46F-05-013

不具合連絡書

仕様番号 / 品名 71 5859 999 X21 XXX S (5859 プラグCT) / 5859 PLUG CONT (H=0.9)

略図(必要な場合のみ)

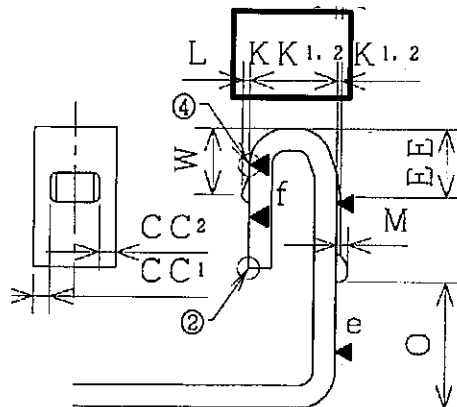
寸法規格外

KK3:KK1>KK2 4ピン中1ピン-0.008、規格外
(成形にて樹脂漏れ発生)

同一ロット残分: 他6リールの寸法再測定
